**Avis de la mission régionale d'autorité environnementale  
Projet de construction et d'exploitation d'une centrale photovoltaïque au sol  
au lieu-dit « de l'Espinasse »  
- commune de Miraval-Cabardès (Aude)**

N° saisine : 2022- 010622

Avis émis le 18 juillet 2022

### **Plan de masse extrait du dossier de complément de juin 2022**

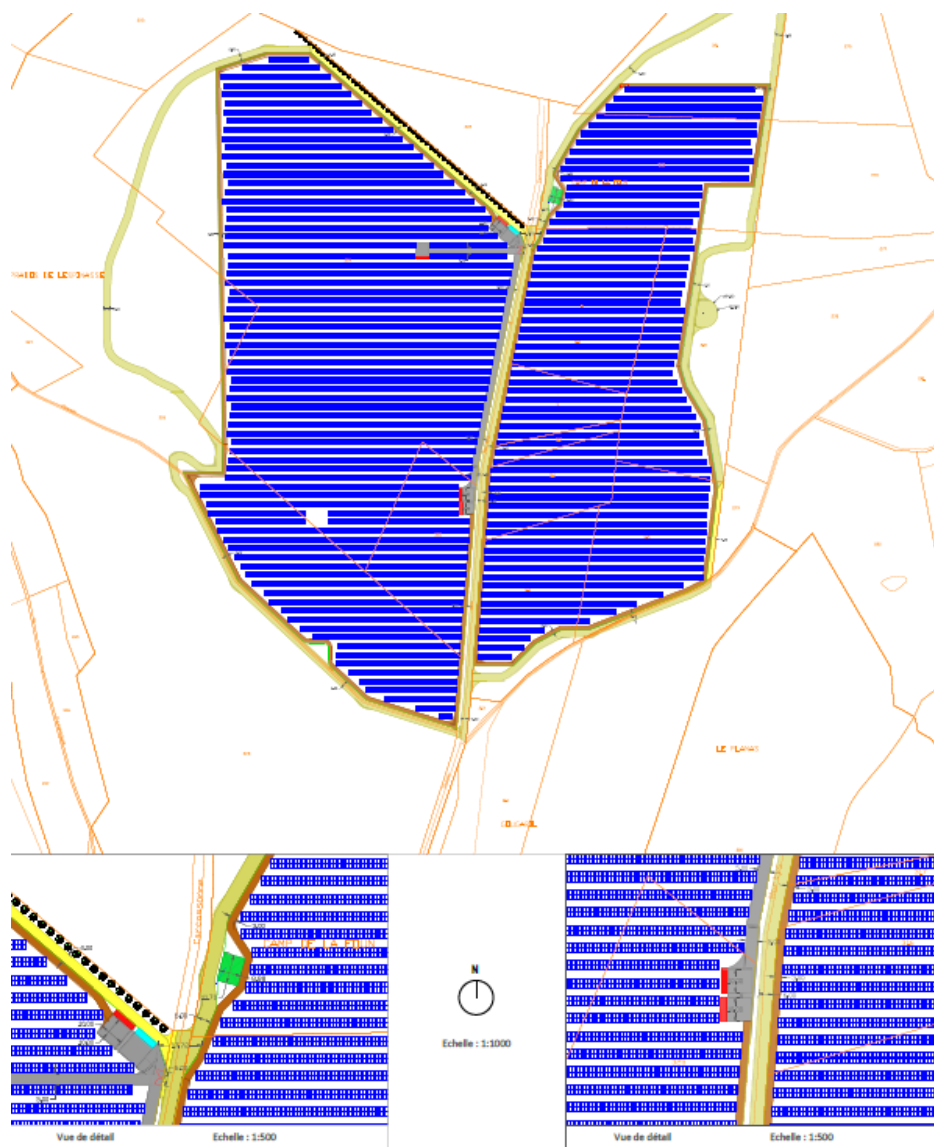
Le porteur de projet n'a pas intégré dans son analyse les impacts qui seront générés par l'application de l'arrêté préfectoral du 3 juin 2014, qui requiert un « *débroussaillage sur une profondeur de 50 mètres en périphérie des installations et de 10 mètres de part et d'autre de la voie privée qui les dessert* ». Dans le cas du projet, le SDIS de l'Aude préconise que compte tenu de la pente et de la combustibilité des boisements limitrophes, la profondeur de débroussaillage devra être portée à 100 mètres pour la face ouest du projet.

Pour cette raison, la MRAe estime nécessaire de reprendre l'évaluation des impacts pour les habitats concernés et la carte de synthèse des impacts directs et indirects du projet afin d'y intégrer les préconisations du SDIS. Elle évalue comme nécessaire de revoir en conséquence la séquence ERC pour intégrer ces impacts qui n'ont pas été pris en compte.

**Compte tenu des habitats naturels concernés et pour les espèces faunistiques qui y sont inféodées (notamment pour les oiseaux et les chauves souris), la MRAe recommande d'intégrer dans l'analyse des impacts du projet les obligations de débroussaillage découlant de l'arrêté préfectoral du 3 juin 2014 et des préconisations du SDIS de l'Aude, et de présenter clairement les résultats dans la cartographie de synthèse des impacts. Elle recommande de revoir en conséquence les mesures ERC .**

**Localisation des mesures d'atténuation du projet**

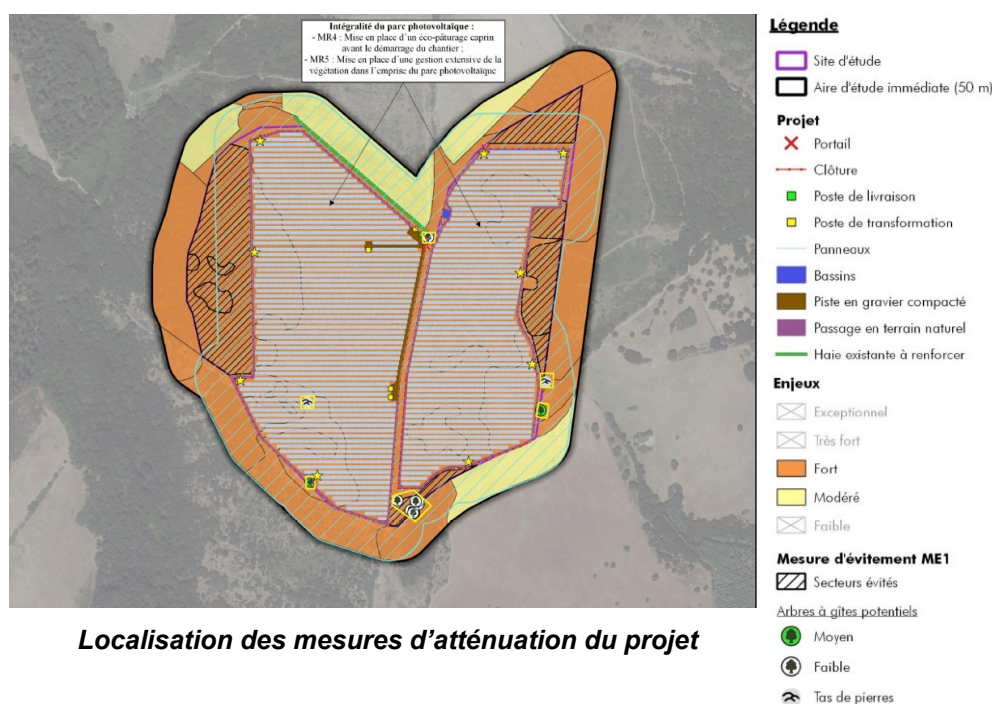
La partie 4 de l'étude d'impact présente les mesures prévues par le pétitionnaire pour éviter, réduire ou compenser les impacts négatifs du projet sur l'environnement<sup>15</sup>. L'illustration en page suivante présente les mesures d'évitement et de réduction retenues. La consultation de cette carte permet de constater que la totalité des implantations photovoltaïques (panneaux et postes de livraison et transformation) se situe malgré les mesures d'atténuation dans un secteur d'enjeu naturaliste fort.

Le tableau page 95 de l'étude d'impact permet de constater que des impacts résiduels modérés sont attribués à de nombreuses espèces<sup>16</sup>, auxquelles la MRAe considère qu'il convient d'ajouter le Lézard Ocellé, le Lézard vert et la Couleuvre à échelons. La MRAe considère que les quatre mesures d'accompagnement qui sont arrêtées ne permettent pas d'éviter tout risque de destruction d'individus.

La MRAe considère que les mesures de réduction et d'accompagnement retenues ne permettront pas d'éviter une perte nette de biodiversité importante, et que la recherche à l'échelle intercommunale d'un site alternatif permettant de parvenir à un niveau d'incidence résiduel faible pour la biodiversité n'est pas aboutie (cf. 2.2).
